Antrag auf die Erweiterung der Fußgängerampel an der Grundschule Pfeuferstraße

BA-Antrags-Nr. 20-26 / B 04817 des Bezirksausschusses
des Stadtbezirkes 06 - Sendling vom 05.12.2022

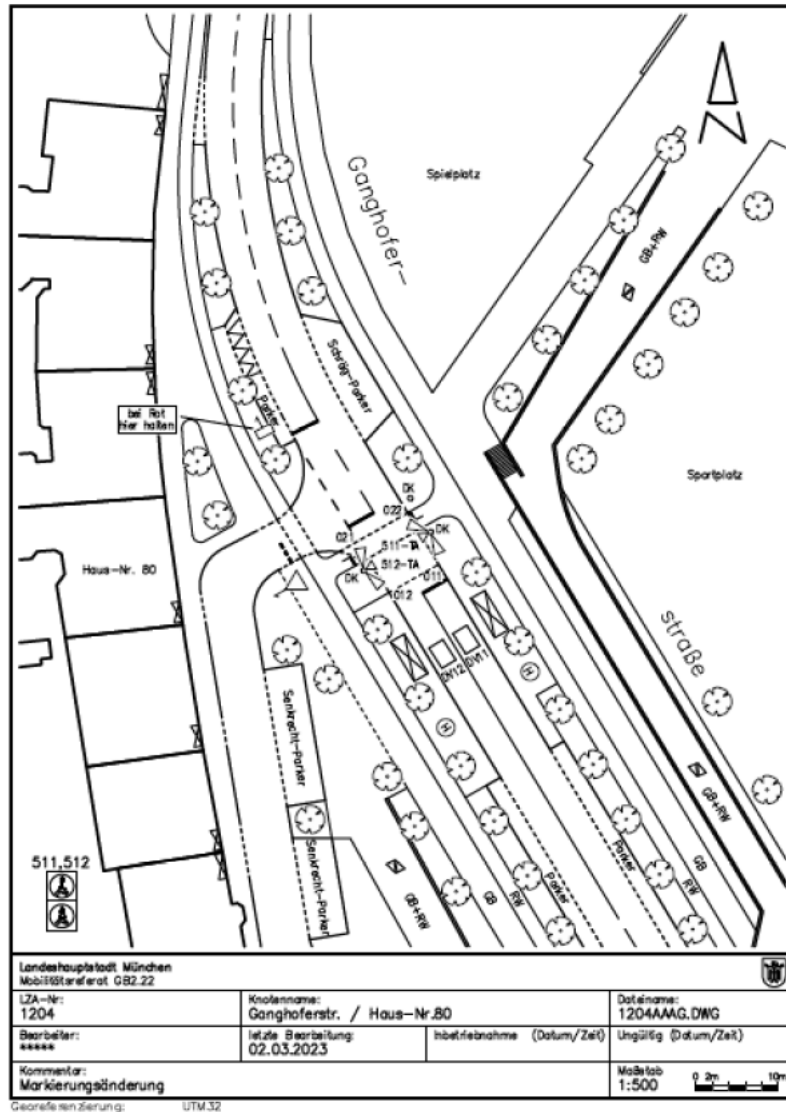
mit dem Antrag vom 05.12.2022 regt der BA 6 an, die Lichtsignalanlage (LSA) Ganghoferstr. / Haus-Nr.80 mit einer zusätzlichen Signalpeitsche zu erweitern. Die Absicht ist dabei, durch den zusätzlichen Signalgeber, die Sichtbarkeit des Signals für die hinter einem Bus fahrenden Fahrzeuge zu verbessern. Außerdem wird beantragt im Bereich vor und nach der Ampel eine durchgezogene Linie zu markieren, um so in diesem Bereich ein Überholverbot zu schaffen.

Eine durchgezogene Linie ist im Bereich der beiden Haltestellen bereits vorhanden und ist trotz leichter Verwitterungsspuren auch noch also solche gut zu erkennen. Wenn Fahrzeugführer*innen in diesem Bereich überholen, geschieht dies nach Auffassung des Mobilitätsreferates grob fahrlässig bzw. mit Vorsatz.

Um das bereits bestehende Überholverbot im Bereich der Haltestelle noch weiter zu verdeutlichen haben wir angeordnet, dass die durchgezogene Linie im Bereich der Haltestelle verlängert wird. Aus nördlicher Richtung kommend, ist eine Verlängerung aufgrund der dortigen Ausfahrten nicht möglich. Wir haben das Baureferat außerdem gebeten die übrige Markierung im Bereich der Ampelanlage zu überprüfen und ggf. zu erneuern. Der nachfolgend abgebildete Lageplan stellt die angeordnete Maßnahme bereits dar:
